Dato: 04.02.2022
Dokumentnr: 115379n1_Rev 3 og 115895n1_Rev 1
Prosjekt: 115379 og 115895
Utarbeidet av: Stian Tovsen
Kontrollert av: Runar Larsen

Porsgrunn. Porsgrunn MEK og Reimsgate PMV Områdestabilitet øst og vest for tørrdokka

Porsgrunn. Porselensvegen 50
Vurdering områdestabilitet

Figur 22. Utklipp fra tegning 115379-2_rev 1 med skissering av anbefalt erosjonssikring

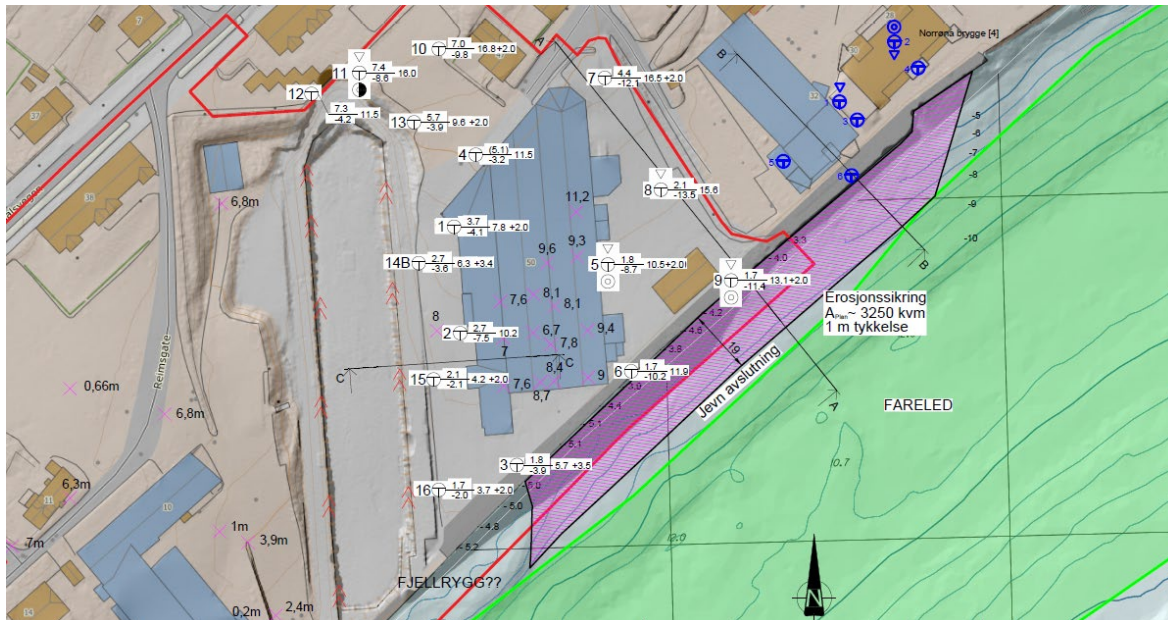
1.8	<u>Stabiliserende tiltak</u> Det er foreslått en erosjonssikring for å øke stabiliteten ved drenert analyse. Terraplan mener erosjonssikringen må trekkes videre sørvest til tørrdokka siden det er antatt lav stabilitet langs hele elvekanten. Også for lokal stabilitet er kravet $F_{c\varphi} > 1,25$, uansett om dette er innenfor en faresone eller ikke. Det bør vurderes om hele elveskråningen bør erosjonssikres. Ned til kote -10 til -12? <i>Rev01: Terraplan er enig i foreslått erosjonssikrings mektighet og utstrekning, samt føringer for å unngå forverring av stabiliteten i anleggsfasen.</i>	1

Figur 22 nedenfor viser utklipp fra tegning 115379-2_rev 1, med anbefalt erosjonssikring i lilla skravur.

I vest føres erosjonssikringen frem til antatt fjellrygg som stikker ut i elvebunnen fra tørrdokka. Erosjonssikringen legges videre ut over en lengde på ca. 195 m mot nordøst, og avsluttes jevnt mot elvekanten for å redusere erosjon i ytterkantene. Horisontalt areal tilsvarer ca. 3300 kvm.
